AVIS DE L'AUTORITÉ ENVIRONNEMENTALE

relatif au projet de parc éolien porté par Les Landiers Energies, sur les communes de Plumieux et de Saint-Etienne du Gué de l'Isle.

– dossier d'autorisation unique déposé le 3 décembre 2014 et complété au 9 décembre 2015 –

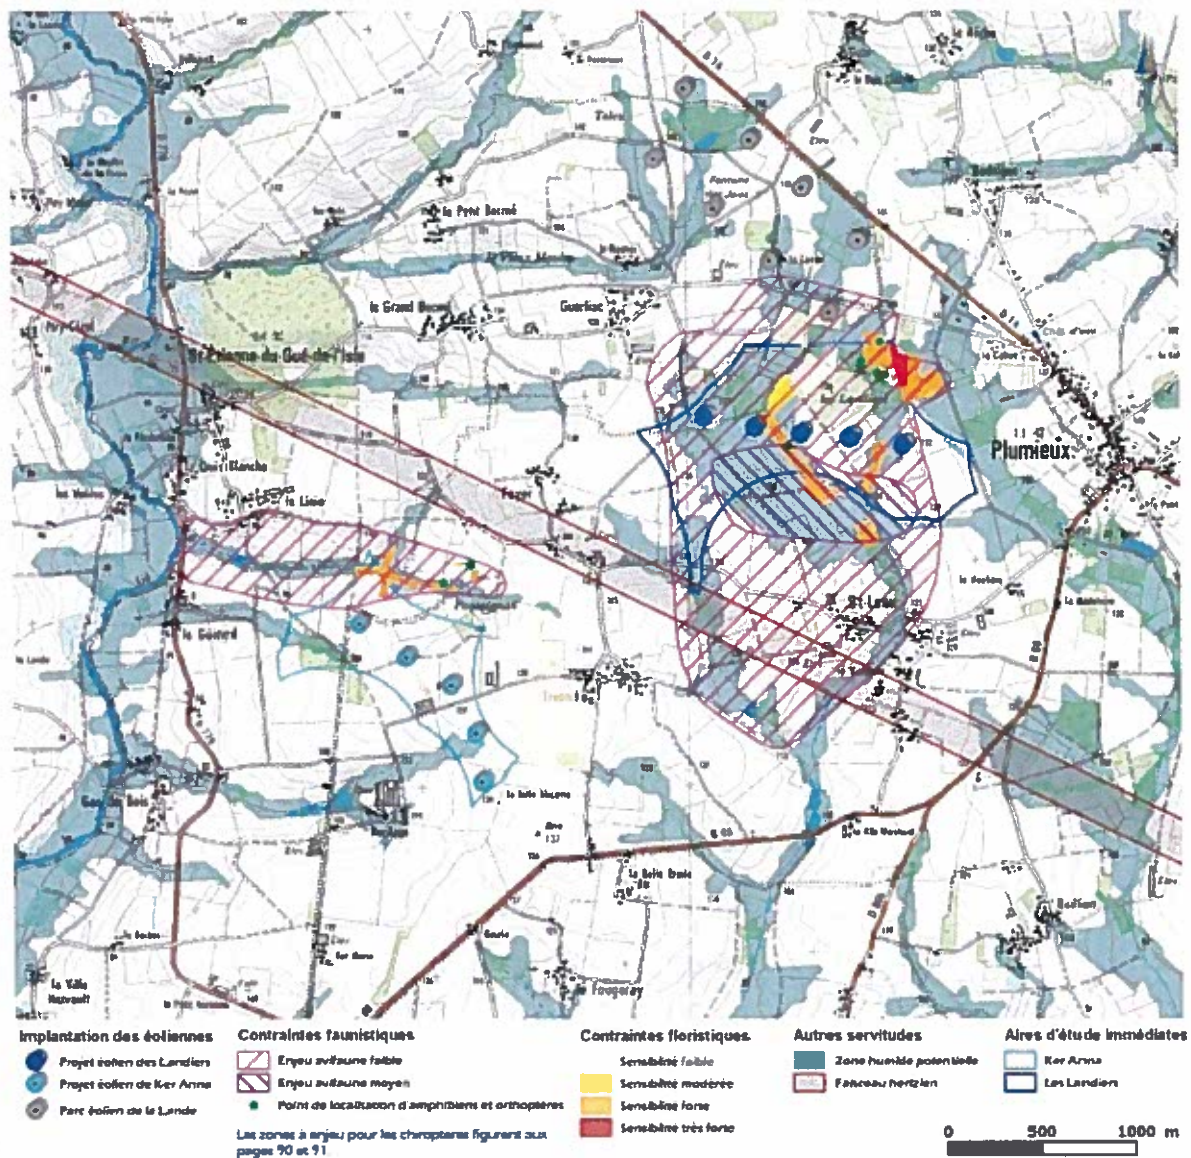
L'extrait cartographique du dossier ci-dessus figure en points bleu foncé le projet présenté, en bleu clair le projet de Ker Anna, et en gris le parc existant de La Lande. La pastille jaune correspond au poste de livraison du parc des Landiers.

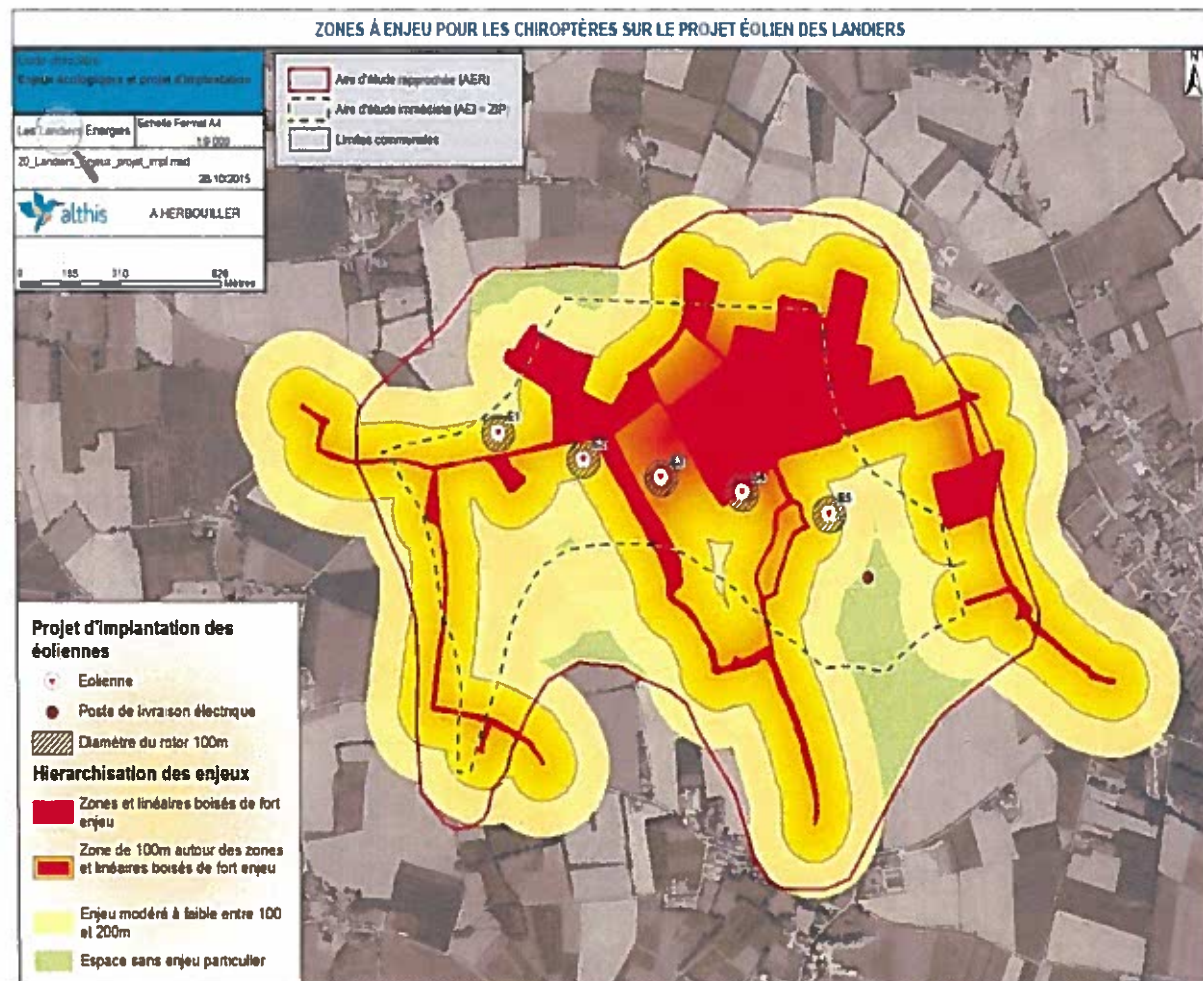
Si les effets du projet sur le patrimoine historique et culturel et ses risques en matière de vestiges archéologiques sont correctement appréhendés et traités, l'étude des simulations paysagères présente l'inconvénient de ne pas permettre l'appréciation des effets de ceinturation, les vues panoramiques se limitant à une ouverture inférieure à 180 degrés.

L'Ae relève que le pétitionnaire mentionne, quant aux nombreux temps de rencontre proposés aux résidents locaux, un accueil plutôt favorable mais une faible participation et recommande de consolider l'évaluation des effets d'encercllement potentiels par un rendu photographique plus adapté.
